*Ministero dell'Ambiente
e della Sicurezza Energetica*

OGGETTO: [ID: 12418] Valutazione preliminare ai sensi dell'art. 6, c. 9 del D. Lgs. 152/2006. Progetto "Miglioramento della sicurezza stradale dell'incrocio al km 2+800 della S.S. 296 con viabilità comunale via Trincea delle Frasche - via Monte Cengio" nel Comune di Fiumicino. Nota tecnica.

Figura 2: Profilo di progetto della S.S. nella zona di svincolo. Fonte "Relazione tecnico-illustrativa" allegata alla "Lista di controllo"

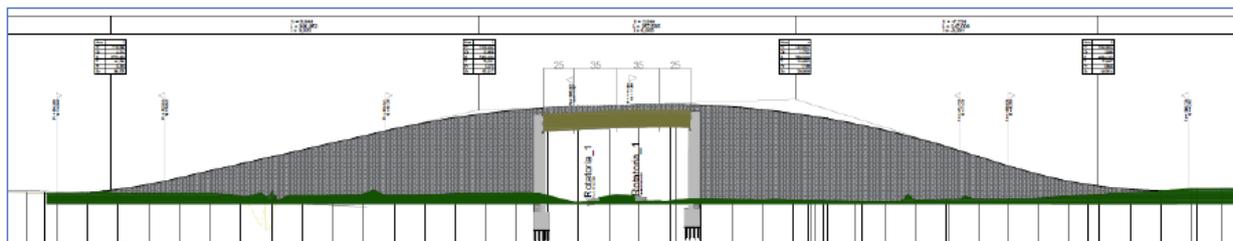
Il progetto prevede la realizzazione di un viadotto di lunghezza di 120 m, affiancato da rilevati in terre armate di sviluppo pari a 255 m e 345 m, di una rotatoria dal diametro di 50 m e di tre diverse rampe di collegamento tra la sopraelevata e il livello stradale.

Pertanto, data la natura delle opere previste e il tipo di lavorazioni da effettuarsi in un'area ad elevato rischio alluvionale e classificata ad elevata pericolosità dal Piano di Gestione Rischio Alluvioni, attesa anche la presenza del ricettore sensibile dell'asilo nido e la vicinanza al tessuto insediativo, si è dell'avviso che non possa escludersi la sussistenza di potenziali impatti ambientali significativi e negativi, condizione questa posta dall'art. 6 comma 9 del D.Lgs. 152/2006 e che, pertanto, sia necessaria un'adeguata valutazione di tali impatti attraverso, quanto meno, una procedura di Verifica di assoggettabilità a V.I.A., ai sensi dell'art. 19 del D.Lgs. 152/2006 e ss.mm.ii..

Per quanto sopra, il soggetto proponente dovrà provvedere, quanto meno, a presentare allo scrivente Ministero l'istanza, secondo le modalità indicate dal citato art. 19 del D.Lgs. 152/2006 e ss.mm.ii., corredata dalla documentazione progettuale e degli atti amministrativi comprensivi della quietanza di avvenuto pagamento degli oneri istruttori di cui all'art. 33 del sopra citato decreto legislativo.
